# Notat

Saksbehandler: Yvonne S. Løvseth  
Vår referanse: 21/6241- 50 / PLANID-4092, PLAN-Detaljregulering for Fiskå bolig, PLANTYPE-35,  
FA-L13, Gnr/Bnr-90/165  
Dato: 15.09.2022

## Emne: Offentlig ettersyn - merknadssvurdering

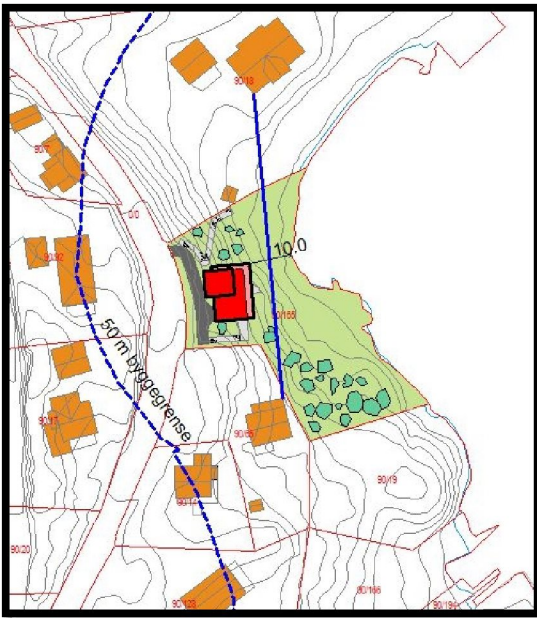
Til tross for at kommuneplanen har føringer som setter krav om minst 50 meter byggeavstand fra strandsonen. Ser vi at planområdet befinner seg i et område hvor kommunen, tidligere har godkjent nyere reguleringsplan hvor bebyggelse befinner seg godt innenfor 40m fra strandsonen (se PLANID 4070), vi ser i tillegg at store deler av eksisterende bebyggelse i området i tillegg ligger innenfor 50m fra kystlinjen (stiplet blå linje).

Vi mener at boligen som mulighetsvurderingen åpner for, er godt trukket tilbake fra kystlinjen, Noe man kan se, dersom man strekker en linje mellom nabo boligene fremstår ikke boligen som uvanlig nær kystlinjen.

Fra Nord

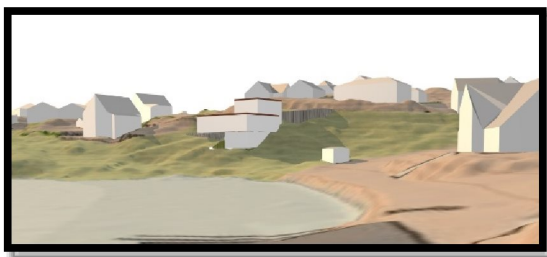
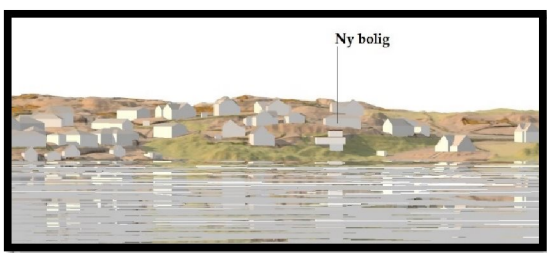
Ny utbygging skal unngås på arealer med betydning for natur- og kulturmiljø, friluftsliv, landskap og andre allmenne interesser. Mannskapsmessig ligger planområdet eksponert til, i skrånede terreng. Ny bebyggelse i dette terrenget vil kunne få uheldig landskapsvirkning særlig fra sjøsiden. Videre er strandsonen både nord og sør for planområdet allerede bebygd. Slik sett framstår landskapsrommet innenfor planområdet som del av en verdifull rest av ubebygd strandsonen i området med potensiale for naturverdier og friluftsliv.

Vi er uenige at bebyggelse i dette terrenget vil kunne få uheldig landskapsvirkning fra sjøsiden.

Mulighetsvurdering viser at bolig i dette landskapet ikke vil få spesielt uheldig utfall, og kan bli liggende naturlig i landskapet.

Selvfølgelig er dette forutsatt at man bygger i tilsvarende sammen materialer og fargevalg, så vel som tilnærmende bygnings størrelse.
